(2) 工事関係

- 準備書によると、準備工・土工事、基礎工事、躯体工事、仕上工事（内外装）、外溝工事、アンダーパス工事が予定されており、工事期間は15ヶ月が予定されている。
- 工事用車両の運行台数は最大時期で大型車260台/日、小型車504台/日とされており、その主要走行ルートは次のとおり計画されている。

図 3-1-2-1 工事用車両の主要走行ルート

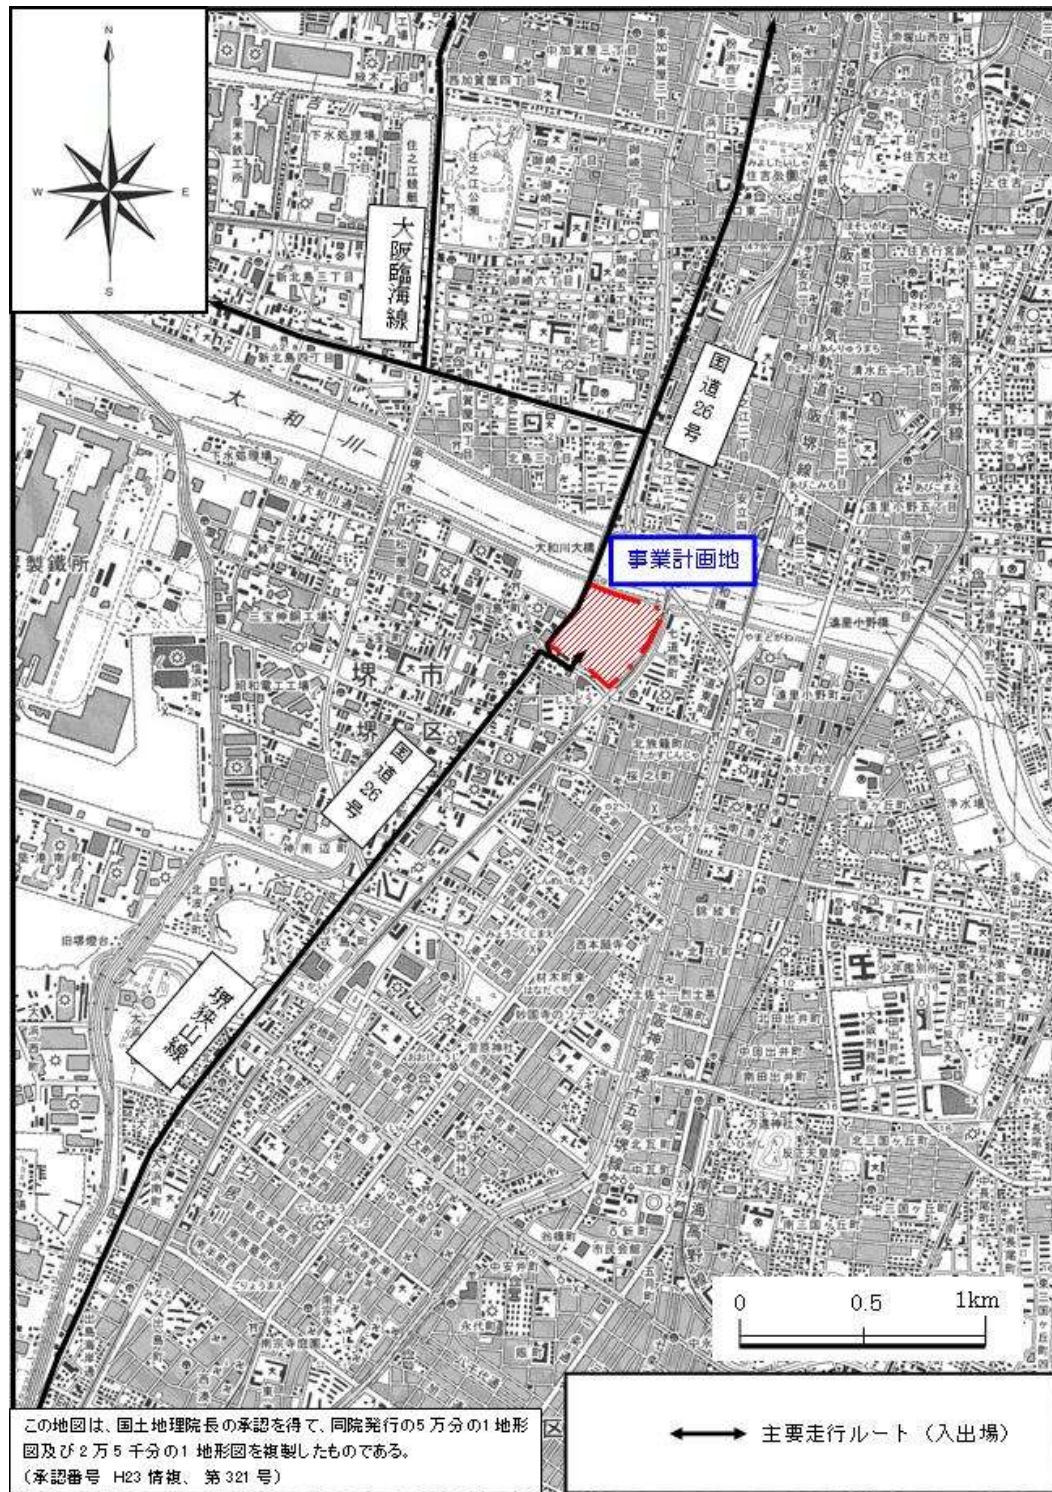
- 工事用車両の主要走行ルートとして阪神高速堺線・湾岸線利用のルートが示されていないことについて、事業者の説明を求めたところ、回答は次のとおりであった。

阪神高速堺線・湾岸線を利用する工事用車両もあるかと考えられますが、周辺の沿道住民にとって一般道路を使用するとの安全側にたった予測をするという考え方で図 6-1-4-1 に示しましたルート設定としました。

- 工事用車両の主要走行ルートについては、事業計画地周辺では幹線道路以外利用はしないこと、安全側にたった予測をする考え方で設定されていることから、特段の問題はないと考えられる。
